GEOTECHNICKÝ POSUDEK

KOMPLEXNÍ OBNOVA PARKU U ZÁMECKÉHO SKLENÍKU

SKLADBA A ÚPRAVA KOMUNIKACE

Název zakázky: **Boskovice - park**
Odpovědný řešitel: **Ing. Stanislav Štábl**
Číslo zakázky: **S25-001**

PŘÍLOHA 2 – PŘÍČNÉ USPOŘÁDÁNÍ PÁTEŘNÍ KOMUNIKACE

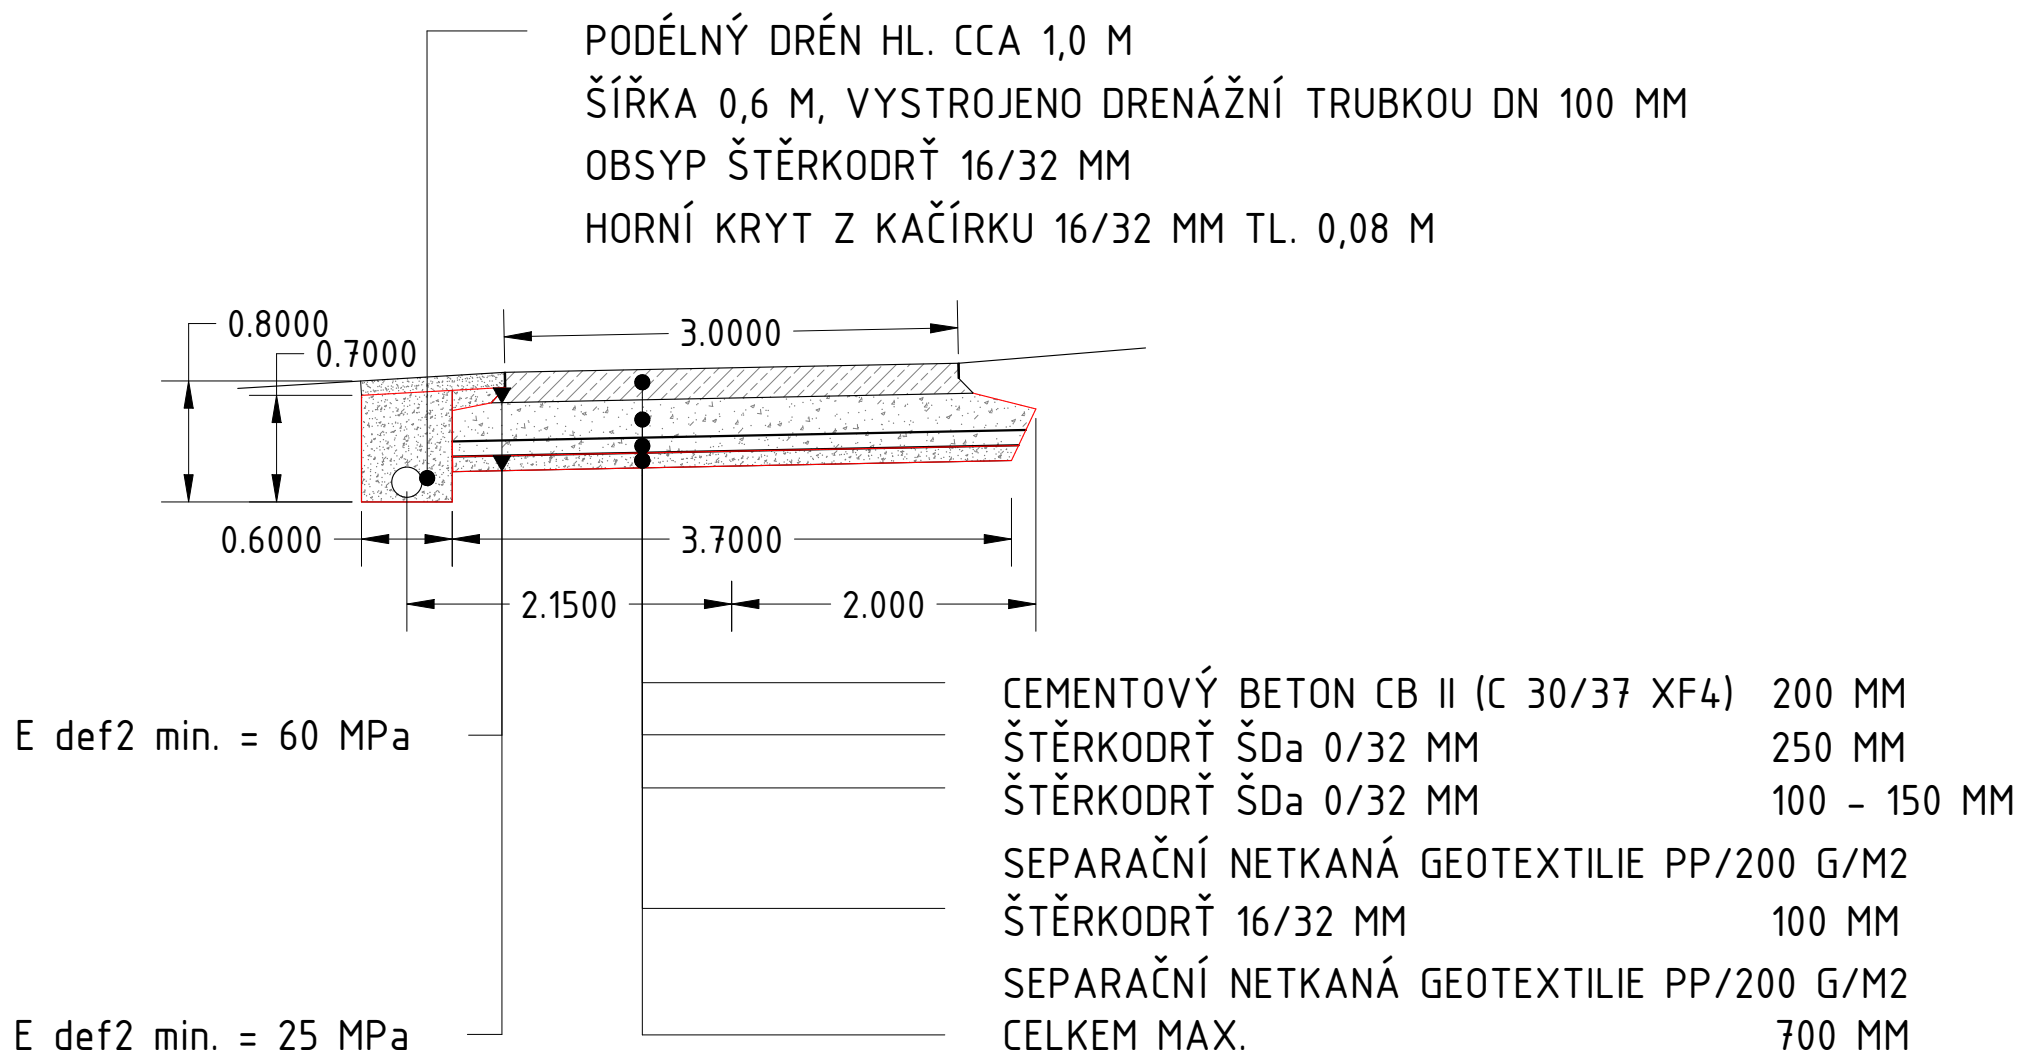
Díky heterogenitě povahy zásypů zemního tělesa nelze ani hovořit o splnění podmínek návrhu páteřní komunikace na minimální přetvárné charakteristiky. Je to dáno proměnným vrstvením a různými mocnostmi zemního materiálu. Nelze tak docílit na úrovni zemní pláň stejné podmínky pod novou komunikací, jak v šíři, tak v délce. Je nutné provést úpravu podkladu.

Pro nové těleso komunikace bude dle vytyčovacích souřadnic proveden odkop v šíři o 500 mm širším, než je projektová šíře tělesa, týká se zvláště úseku 0+020.00 až 0+110.00. Hloubka odkopu bude min. 650 mm – 750 mm. Mocnost odkopu závisí na stavu a charakteru zastižených zemin. Na místě koordinuje geotechnik. Odkop je nutné realizovat citlivě s ohledem na výskyt kořenů a případně i výskyt jiných antropogenních prvků.

Upravená zemní pláň bude upravena v příčném sklonu 1,5% – 2,5% s vyspádováním k vnější (levé) straně komunikace. Pláň bude srovnána a zhutněna vibrační deskou nebo lehčím vibračním válcem. Předpokládá se dosažení min. $E_{def2} = 25$ MPa. Ve vazbě na charakter stavby doporučuji ověření parametrů na pláni pouze lehkou dynamickou deskou.

Na zemní plán bude po převzetí geotechnikem položena separační geotextilie, netkaná PP, 200 g/m². Následně bude navezena a rozprostřena drenážní vrstva mocnosti min. 100 mm ze štěrkodrti 16/32 mm. Tato vrstva bude sloužit jako plošný drenážní a vyrovnávací prvek. Povrch této vrstvy bude srovnán a zhutněn min. 4 pojezdy bez vibrace. Tato vrstva bude uzavřena separační netkanou geotextilií PP, 200 g/m².

Na drenážní vrstvu bude provedeno postupné navážení a hutnění konstrukční vrstvy komunikace ze štěrkodrti frakce ŠDA 0/32 mm mocnosti 350 – 400 mm. Mocnost vrstvy určí na místě geotechnik dle výsledků zkoušek LDD pláň. Štěrkodrt bude hutněna min. 8 pojezdy hutnění techniky, s vyloučením vibrace. Mocnost hutněné vrstvy bude max. 200 mm. Po dokončení konstrukční vrstvy se předpokládá se dosažení min. $E_{def2} = 60$ MPa. Pod betonovou konstrukcí páteřní komunikace se ověření parametrů předpokládá statickou zatěžovací zkouškou a plošné ověření také LDD. Na místě vhodné koordinovat geotechnikem.

Na dokončenou konstrukční vrstvu ze štěrkodrti ŠDA bude následně proveden cementový beton CB II (C 30/37 XF4) v mocnosti 200 mm v šířkovém a technickém provedení dle projektové dokumentace.

Provedení a úprava pokladních a konstrukčních vrstev je uvedena v příloze 2.
